Европейская экономическая комиссия**Комитет по внутреннему транспорту****Всемирный форум для согласования правил
в области транспортных средств****Сто восемьдесят пятая сессия**

Соглашение 1958 года:**Рассмотрение проектов поправок
к существующим правилам ООН,
представленных GRE****Предложение по поправкам серии 08 к Правилам № 48
ООН (установка устройств освещения и световой
сигнализации)****Представлено Рабочей группой по вопросам освещения
и световой сигнализации***

Образец А
(См. пункт 4.4 настоящих Правил)

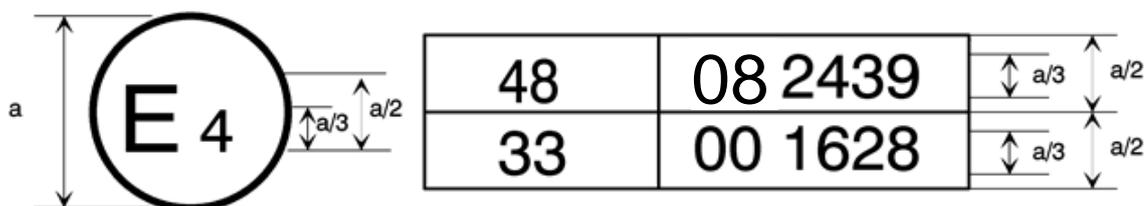
Приложение 2 изменить следующим образом:

Приведенный выше знак официального утверждения, проставленный на транспортном средстве, указывает на то, что этот тип транспортного средства официально утвержден в Нидерландах (E 4) в отношении установки устройств освещения и световой сигнализации на основании Правил № 48 ООН с внесенными в них поправками серии 08. Номер официального утверждения свидетельствует о том, что официальное утверждение было предоставлено в соответствии с предписаниями Правил № 48 ООН с внесенными в них поправками серии 08.
